SERVICE INFO – INA 0137

Обтегач на ремък 534 0314 10

Обтяжно рамо с интегриран вибрационен демпфер

Производител:	Citroën
Модели:	C2, C3
Двигател:	1.4 16V
Арт. номера:	534 0314 10 (нов) 533 0090 10 (заменен)
OE номера:	5751.E0 5751.E1 5751.H2 9656150280

Снимка 1: 534 0314 10- обтегач за многоканални ремъци

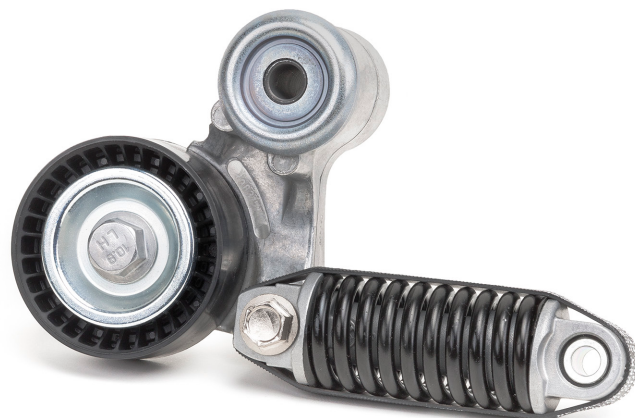
Обтегача на ремъка 533 0090 10 (Снимка 2) и придружаващата ролка на обтяжното рамо са подложени на същото износване. Затова от техническа гледна точка, има смисъл да се заменят и двата компонента по едно и също време. По тази причина на Schaeffler Automotive Aftermarket предлага обтегача на ремъка 534 0314 10 (Снимка 1) само като пълен комплект.

Вибрационният демпфер 533 0090 10 (Снимка 2), вече не се предлага отделно.
